**AVIS RELATIF À LA PROTECTION
CONTRE LES EVENTUELS EFFETS NOCIFS ET NUISANCES
PROVOQUÉS PAR LES RAYONNEMENTS NON IONISANTS
GÉNÉRÉS PAR DES ANTENNES ÉMETTRICES STATIONNAIRES**

Commune : MESSANCY - Exploitant : PROXIMUS

Référence exploitant : 63HDL_06

Rapport n° 4143 / 2023

Figure 1 : Vue en plan des lieux de séjour et des points de contrôle

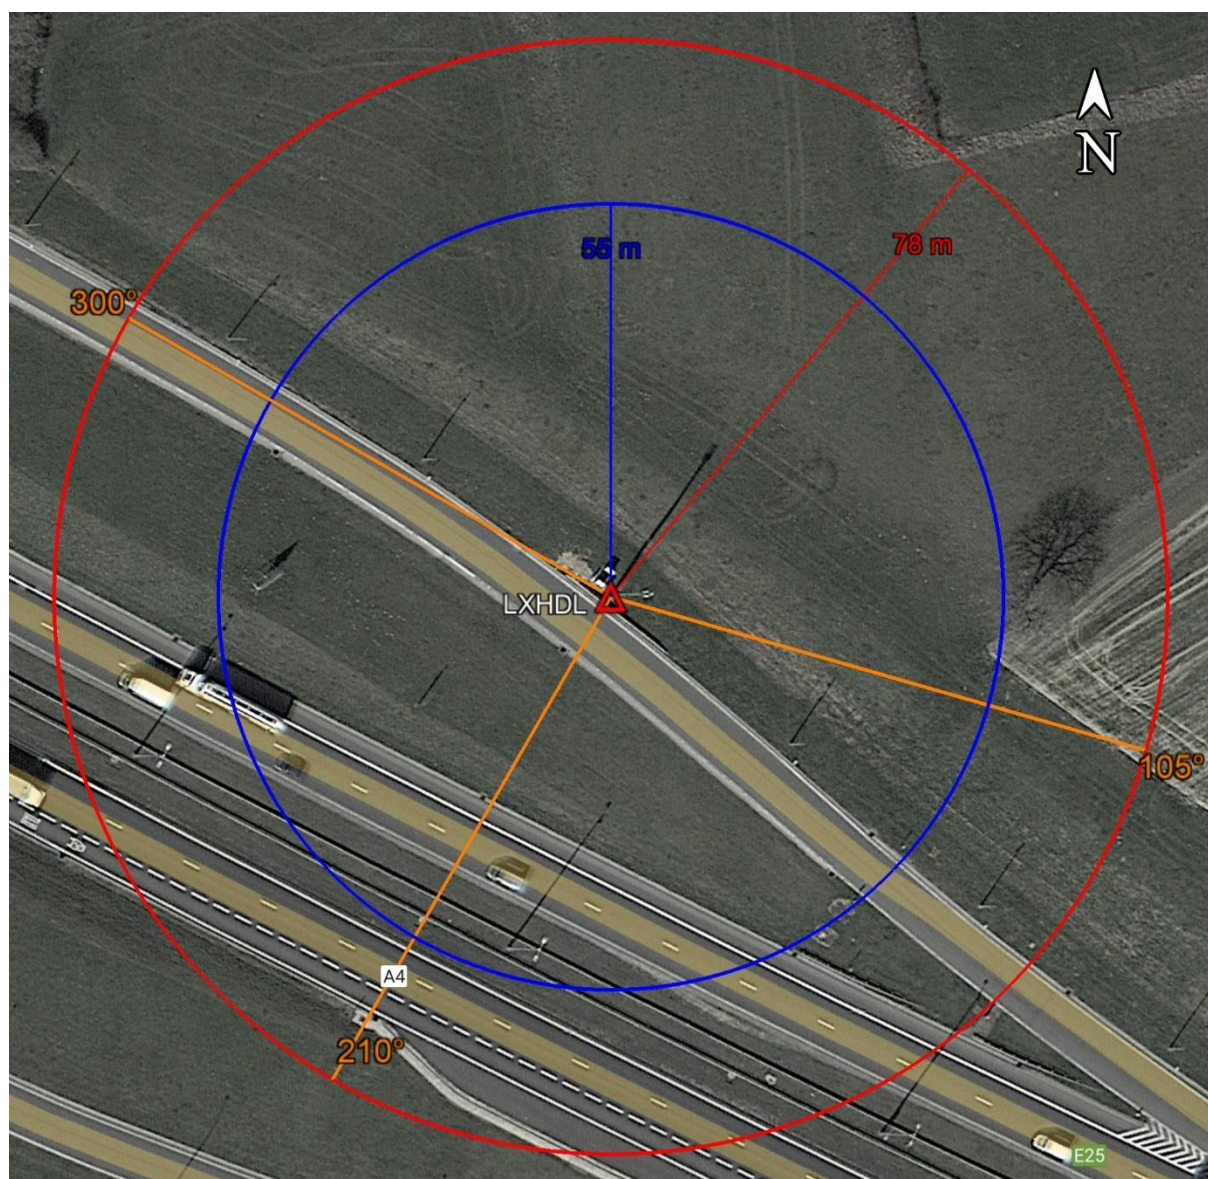
En ce qui concerne les antennes de l'installation mentionnées dans le tableau 1, la distance maximale à laquelle la limite pourrait être atteinte, à l'extérieur, est égale à 77,3 m. S'il n'y a pas de LS à une distance inférieure, les antennes respectent forcément la limite d'immission.

Dans le cas des LS situés à l'intérieur des bâtiments, une atténuation d'obstacle est prise en compte et il en résulte que la distance maximale à laquelle la limite pourrait être atteinte se réduit à 54,7 m.

Figure 2 : Vue en plan des installations d'antennes dans un rayon de 300 mètres autour de l'installation faisant l'objet de la demande d'avis

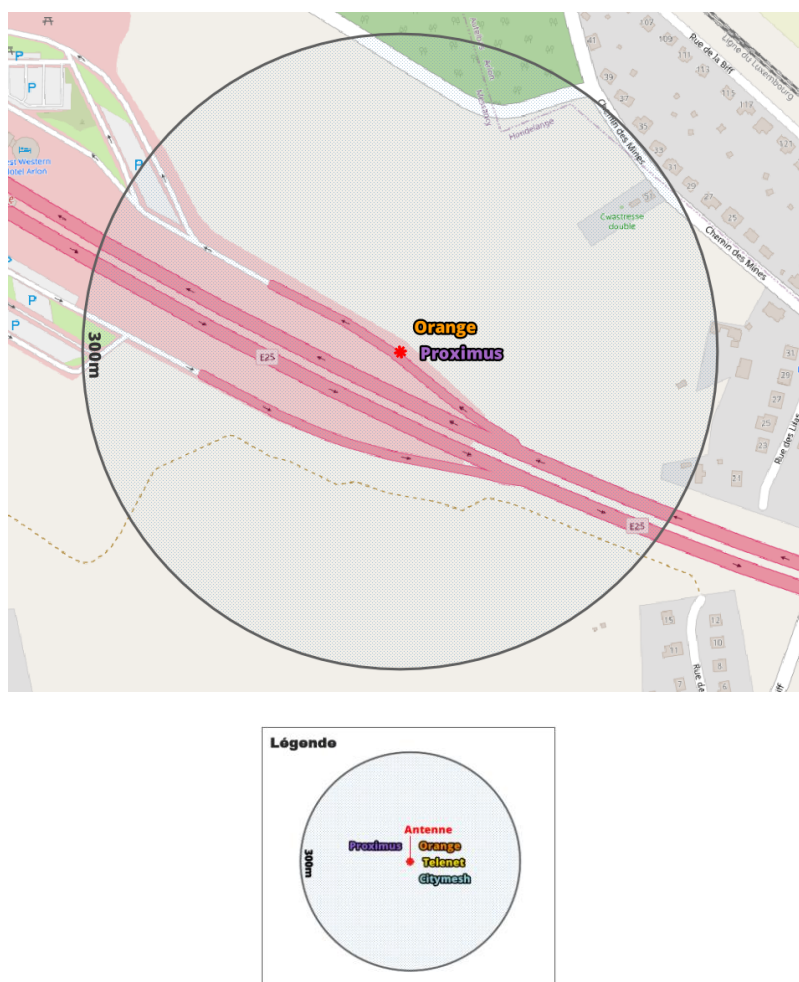
Compte tenu du nombre d'installations localisées dans la figure 2, il apparaît que l'intensité du rayonnement électromagnétique généré, dans les lieux de séjour situés à proximité de l'installation référencée dans le paragraphe 2, par l'ensemble des antennes émettrices stationnaires de l'ensemble des exploitants du même site d'antennes émettrices stationnaires respecte la limite fixée à l'article 4, § 2 du décret.
